**ПЛИТЫ МОДЕЛЬНЫЕ ЧУГУННЫЕ ДЛЯ ОПОК РАЗМЕРАМИ
В СВЕТУ 1000×800 мм НА ФОРМОВОЧНЫЕ ЛИТЕЙНЫЕ МАШИНЫ
С ПОВОРОТОМ ПОЛУФОРМЫ БЕЗ ДОПРЕССОВКИ**

**ГОСТ
20098—74**

Изменение № 1 ГОСТ 20098-74 Платы модельные чугунные для опок размежрами в свету 1000×800 мм на формовочные литьевые машины с поворотом полуподраммы без допрессовки. Конструкция и размеры

Черт. 1

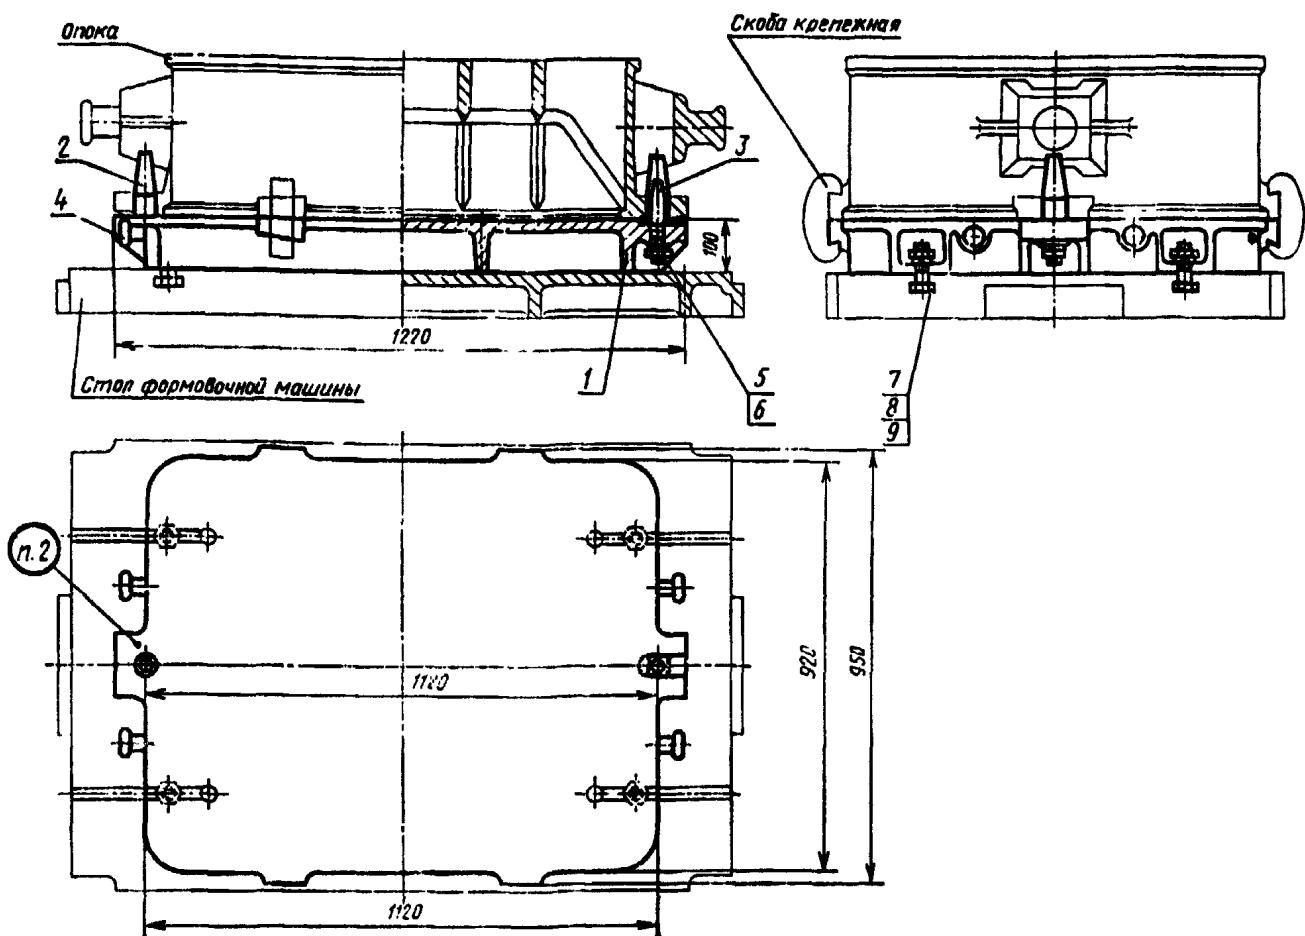
Пункт 1. Чертеж 1. Подрисуночная подпись. Заменить обозначение болта (поз. 7): M20×70.66.05 по ГОСТ 7808-70 на 7002-2585 по ГОСТ 13152-67.

Пункты 1, 3. Чертежи 1, 2. Заменить слова: «Теоретическая масса» на «Масса, не более».

Черт. 2

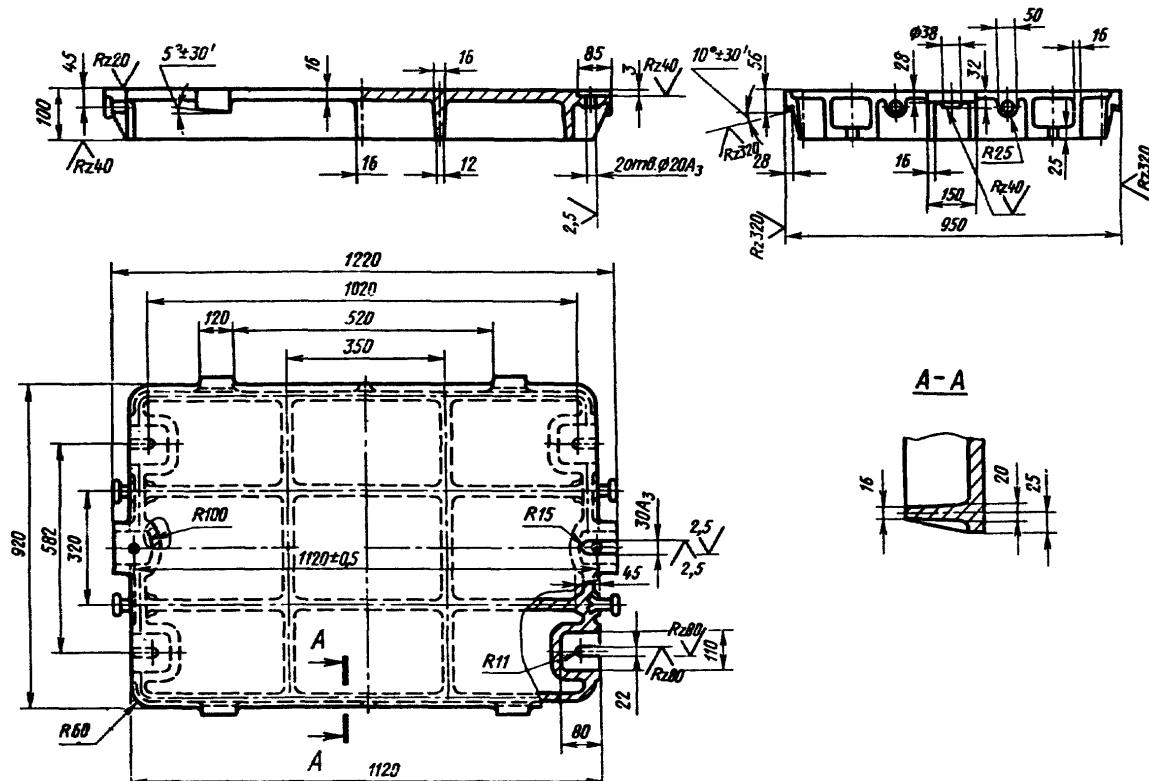
Пункт 3. Чертеж 2. Заменить обозначение: A₃ на H8;

вид сверху дополнить размером *R16*, как указано на чертеже:
